Sujet : [INTERNET] RE: PPVE Carriere BOCAHUT de Glageon-Trélon / Demande
renseignement complémentaire

**RAPPORT HYDROGEOLOGIQUE SUR L'EFFICACITE DU RESEAU
PIEZOMETRIQUE DE LA CARRIERE BOCAHUT
GLAGEON (NORD)**

EXPERTISE D'HYDROGEOLOGUE AGREE EN MATIERE D'HYGIENE PUBLIQUE

Nommé , en date du 10 novembre 2011, par Monsieur le Directeur de l'Agence Régionale de Santé du Nord - Pas de Calais suite à la proposition de Madame Barbara Louche, coordonnateur départemental des hydrogéologues agréés en matière d'hygiène publique du Nord, pour réaliser l'expertise hydrogéologique officielle concernant le bon fonctionnement du réseau piézométrique de la carrière Bocahut à Glageon (Nord).

Figure 4 : Situation des forages de contrôle demandés initialement (en vert) dans l'arrêté préfectoral du Nord et réalisés (en rouge)

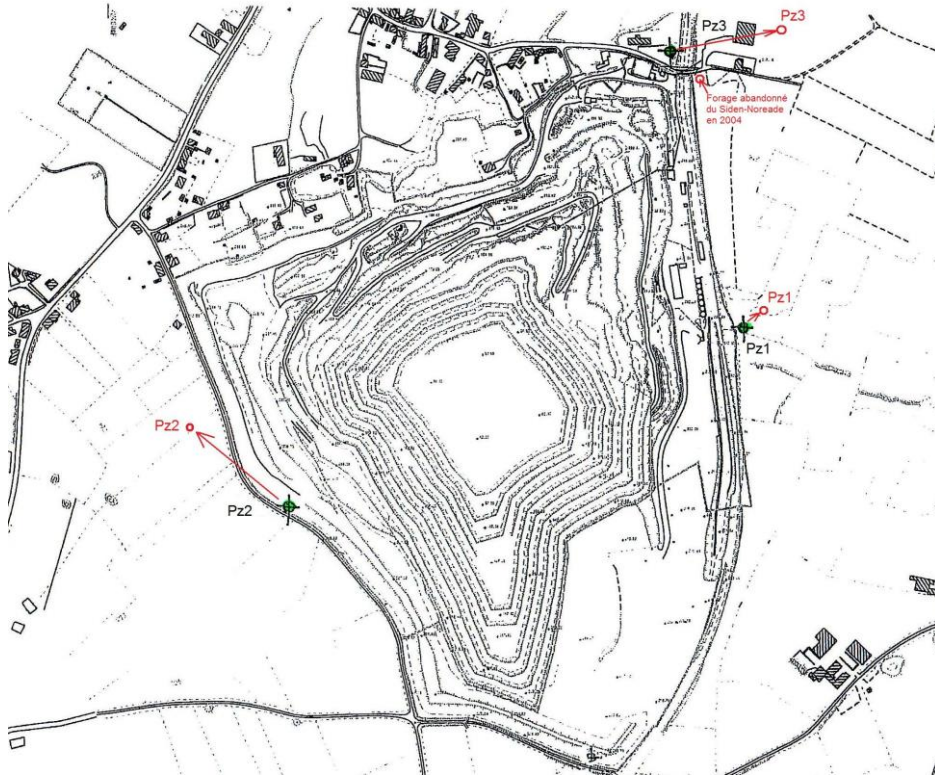
La situation nouvelle des trois piézomètres Pz1 à Pz3 et du forage (indice 00396X0147/P1) Siden-Noréade abandonné (en 2004) est reportée en figure 4.

Ces déplacements de quelques dizaines de mètres sont liés au problème pratique , au cours de la foration, de la ré- infiltration des eaux des forages Pz2 et Pz3 réalisés par la technique du marteau fond de

trou (insufflation d'air comprimé). Des difficultés d'accès du matériel de sondage et des risques d'inondation pour Pz1 (proximité du Rieux des Hameaux).

Les trois nouveaux sondages (positionnés sur la figure 4) sont décrits avec leurs caractéristiques lithologiques et techniques (position des crépines, gravillonnage et intervalle de cimentation).

Figure 5 : Carte piézométrique de la nappe des calcaires (d'après ANTEA, rapport A/18674 de janvier 2000)

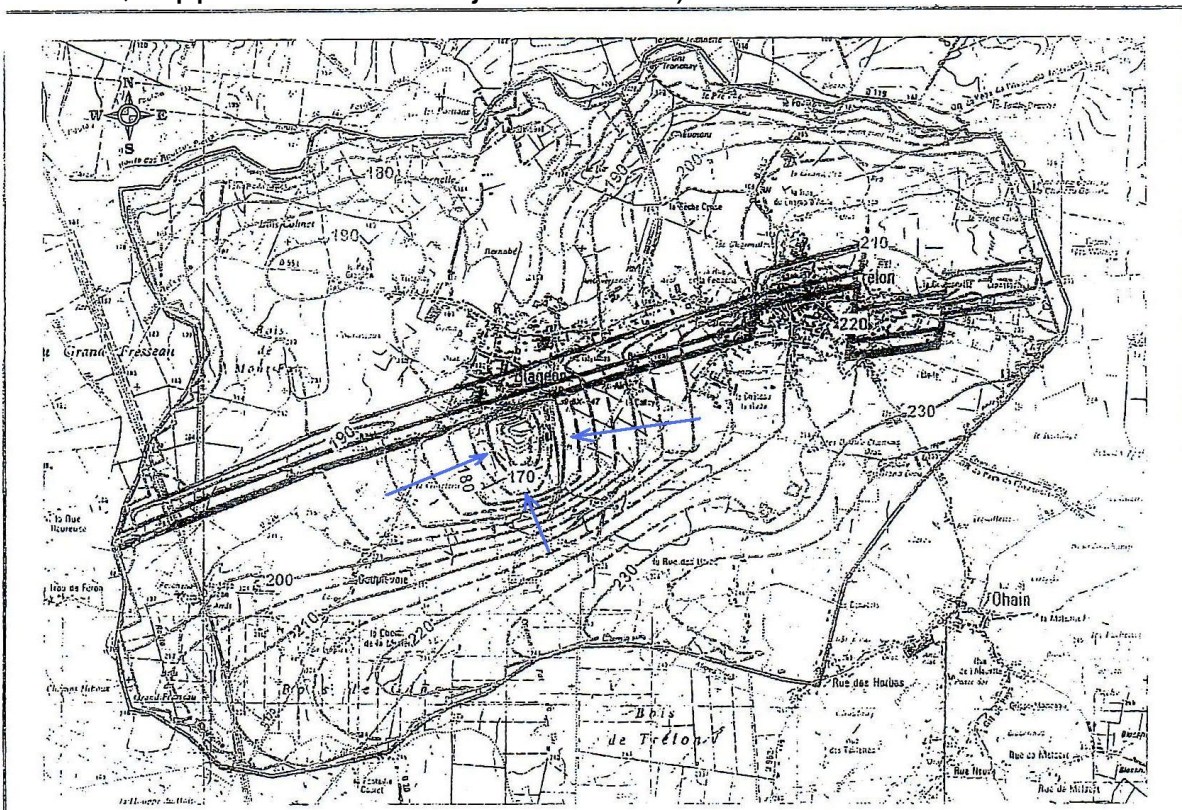
La simulation mathématique de la piézométrie de la nappe lors de son exploitation en 1999 (figure 5) confirme la présence d'un cône de rabattement stabilisé à la cote +165 mNGF.

Les directions de l'écoulement s'effectuent plus facilement dans les directions N60 E et N60 W parallèlement aux structures géologiques que selon la direction N150 NW. Des gradients hydrauliques faibles y expliquent le rapprochement des courbes piézométriques.

Figure 7 : Evolution des niveaux piézométriques de la nappe des calcaires sur les piézomètres de contrôle et le forage Siden abandonné

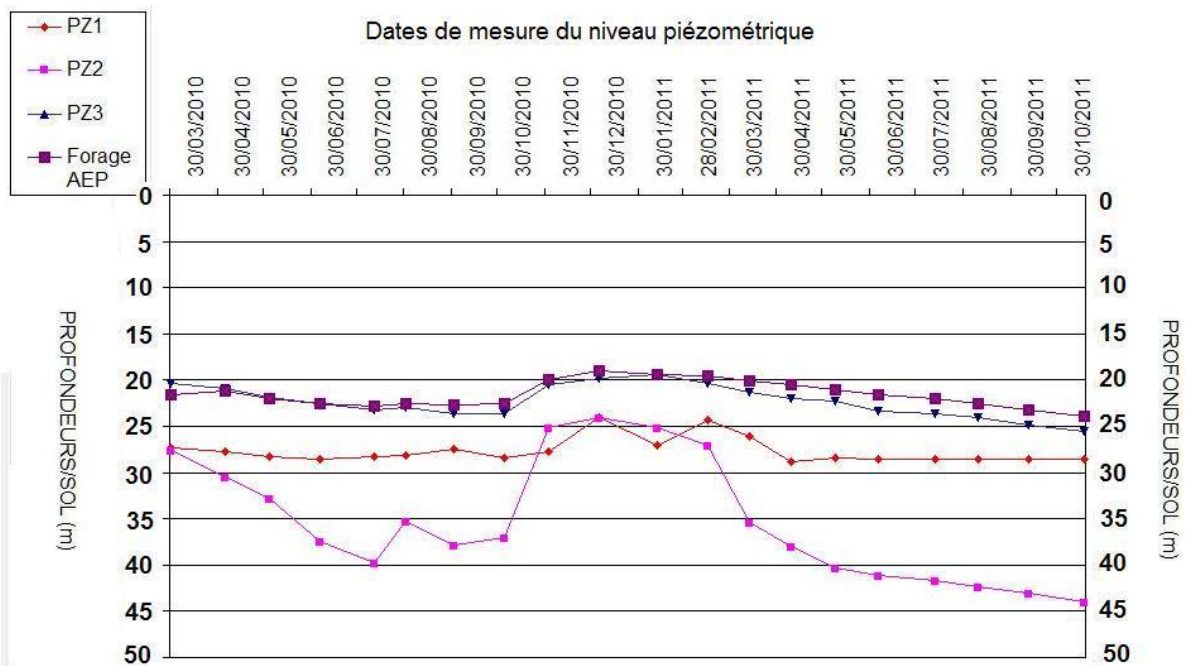
Les variations du niveau de la nappe des calcaires du Givétien sont reportées sur la figure 7.

Les battements de nappe sont synchrones sur les 4 points de surveillance avec globalement :

- un abaissement progressif de la nappe entre mars et juillet 2010,
- un relèvement des niveaux de la nappe entre novembre et mars 2011,
- puis une longue période de tarissement de juin jusqu'en octobre 2011.

Les profondeurs de la nappe des calcaires sont pratiquement identiques entre l'ancien puits Siden et le piézomètre Pz3 variant entre 19 et 25 m.

Un battement important de la nappe est remarqué sur Pz2 (entre 22 et 44 m/sol) implanté à l'Ouest de la carrière dénotant une mauvaise ré-alimentation du réservoir par les pluies ou une mauvaise perméabilité locale du réservoir.

Les niveaux de la nappe en Pz1, situé à proximité du Rieux des Hameaux, varient dans un intervalle resserré de 4,5 m car sous l'influence d'une ré-alimentation par des pertes du ruisseau.

On constate un bon fonctionnement hydraulique des piézomètres et une concordance de leurs réactions vis à vis des mécanismes naturels de recharge.

Figure 7 bis : Variation pluviométrique de janvier 2010 à novembre 2011

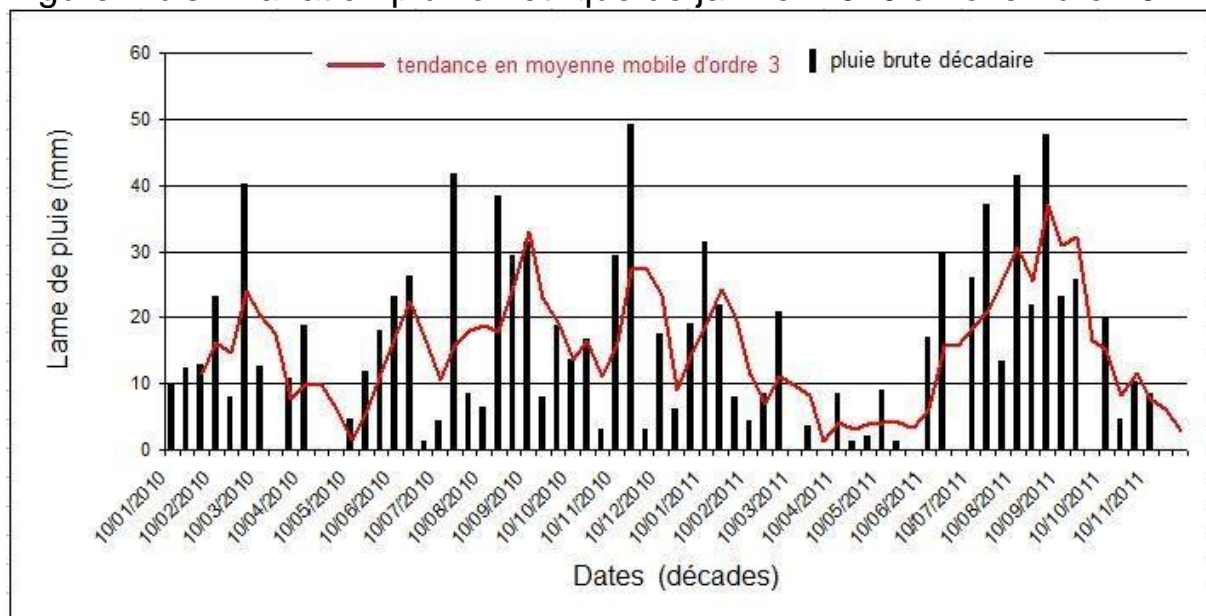
En examinant les fluctuations des lames d'eau issues des précipitations totales mesurées sur le site de Glageon (figure 7bis) depuis seulement janvier 2010 on remarque :

- une bonne coïncidence des remontées des eaux souterraines (novembre 2010 à février 2011 bien visibles sur tous les graphiques lors des pics d'hiver des pluies,
- un tarissement de la nappe lors du printemps 2011 sec, les pluies de l'été 2011 ne s'infiltrant pas dans le sous-sol.
